Par plānotās VES fermas "Nīcgale"  
16.06.2026. IVN ziņojuma redakciju

Par plānotās VES fermas “Nīcgale”  
16.06.2026. IVN ziņojuma redakcijas sadaļas dokumentu  
Ornitologu Atzinums, Nīcgales AAA, sikspārņu dzīvotņu areālu,  
dokumentu informācijas pretrunām

Par vēja parka Nīcgale ietekmes uz vidi novērtējuma ziņojumu.

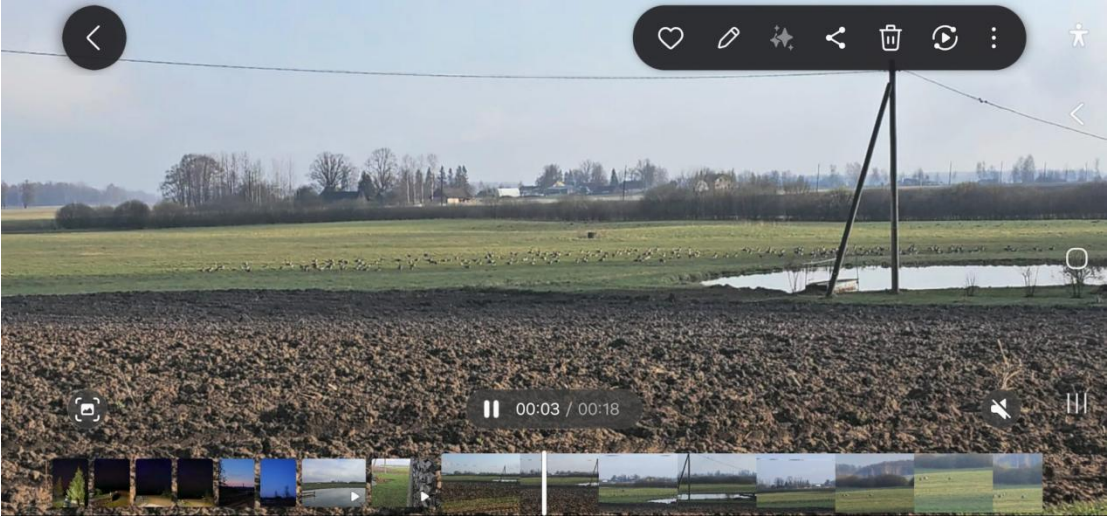
Sakarā ar publiski pieejamo informāciju par plānoto vēja elektrostaciju (VES) parka būvniecību Nīcgales un Kalupes mežu masīvā, vēlos sniegt kritiski svarīgu informāciju ietekmes uz vidi novērtējuma procesam. Aizsargājamas putnu sugas (jūras ērgļa) apdraudējums. Nesen redzēju īpaši aizsargājamas putnu sugas – jūras ērgļa – vizuālu novērojumu un fotofiksāciju Augšdaugavas novadā, Nīcgales mežu masīvā, Serguntas ceļa apkārtnē (netālu no bijušās Serguntas stacijas). Jauna putna klātbūtne šajā zonā liecina par potenciālu sugas ligzdošanu vai pastāvīgu uzturēšanos meža kvartālos, kuros tiek plānots izvietot vēja turbīnas. Tā kā jūras ērgļu ligzdvieta tuvumā turbīnu būvniecība rada letālu sadursmju risku, aicinu veikt papildu lauka pētījumus šajā zonā un mainīt turbīnu izvietojuma karti.

Intensīvs pavasara migrācijas ceļš un tiešs apdraudējums dzērvēm, zosīm un gulbjiem. Nīcgales mežu masīvs, meža ezers Gerlaks un tam blakus esošā Daugavas ieleja ir nozīmīgs putnu migrācijas ceļš, kas ir īpaši aktīvs pavasara posmā. Pavasarī šo teritoriju lielā skaitā šķērso un apkārtnes laukos atpūšas un barojas dzērves, zosis un gulbji. Gan dzērves, gan gulbji ir liela izmēra, smagi putni ar ierobežotu manevrētspēju gaisā. Pavasara jaukto laikapstākļu laikā šiem putniem ir fiziski neiespējami laikus pamanīt un izvairīties no milzīgajām, rotējošajām vēja turbīnu lāpstiņām. Milzīgo konstrukciju radītais barjeras efekts un troksnis neatgriezeniski izmainīs šo putnu migrācijas ieradumus, liedzot tiem iespēju droši nolaisties un atpūsties Nīcgales purva un Gerlaka zonā.

Tomēr dotais apgalvojums IVN ziņojumā neatbilst IVN ziņojuma dokumentam Novērtējums, kurā iekļauti materiāli ar aprakstu par kabeltrases izbūves veikšanu Nīcgales Natura 2000 teritorijā 8 km garumā – AAA Nīcgales meži un Natura 2000 šķērsošanai ar elektropārvades trasi (Novērtējums, 2.attēls).

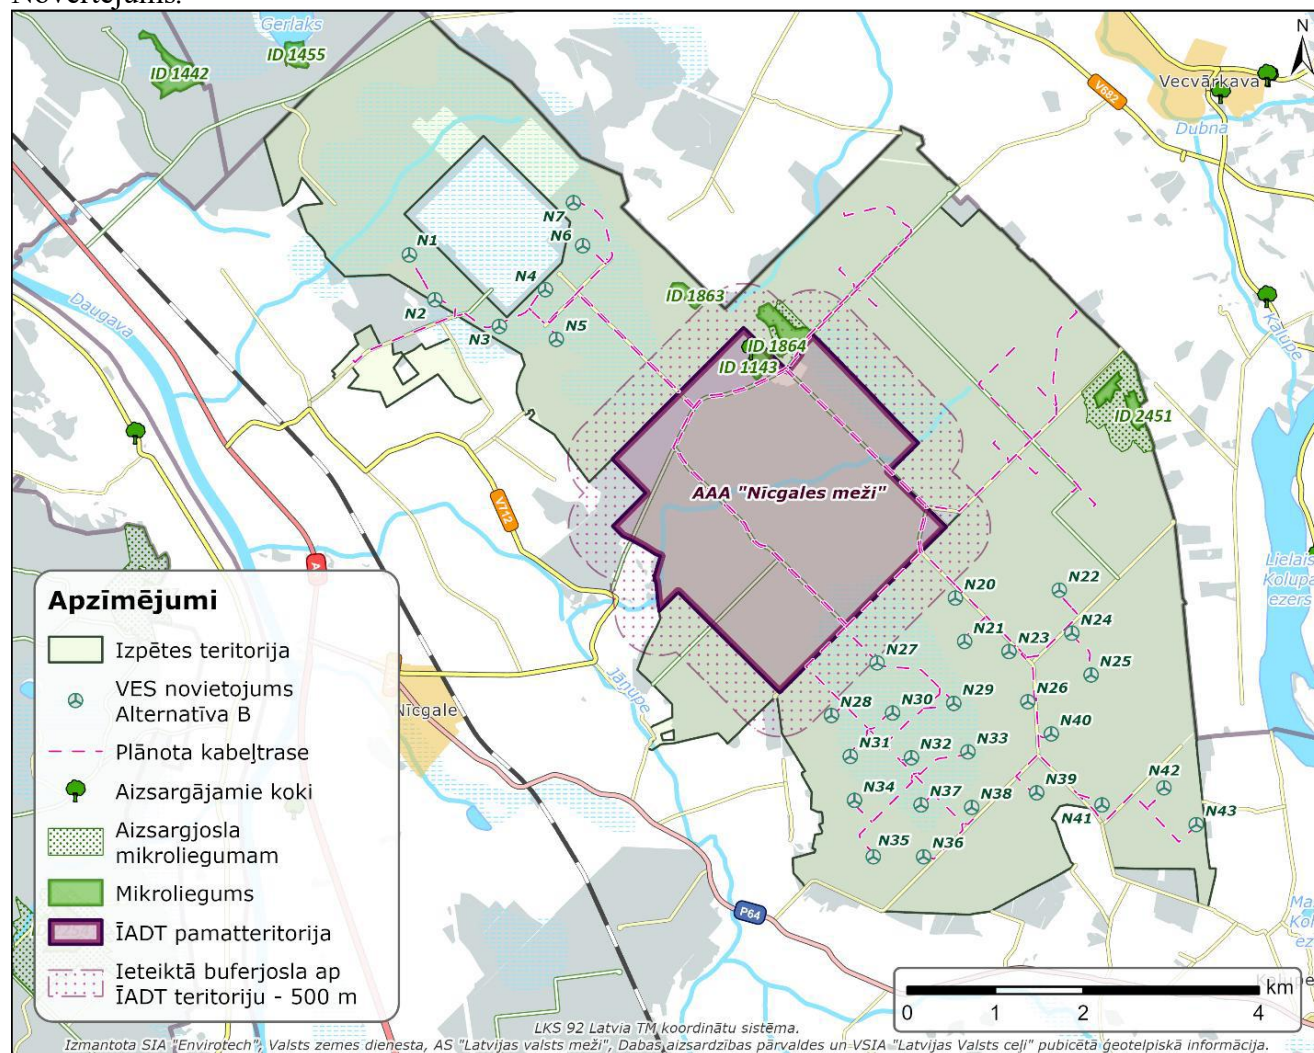
IVN ziņojuma redakcijā visos IVN ziņojuma dokumentos ir definēts, ka plānotās ieceres darbība un infrastruktūras izbūves vietas atrodas ārpus Natura 2000 teritorijām.

Pie tam, 2.attēlā ir shematiski attēlots, ka plānota nevis AAA Nīcgales meži un Natura 2000 šķērsošana ar elektropārvades trasi, kā norādīts Novērtējumā, bet gan AAA Nīcgales meži un Natura 2000 izrakņāšana divas reizes visa teritorijas šķērsojumā visa tās garumā un vēlreiz tās
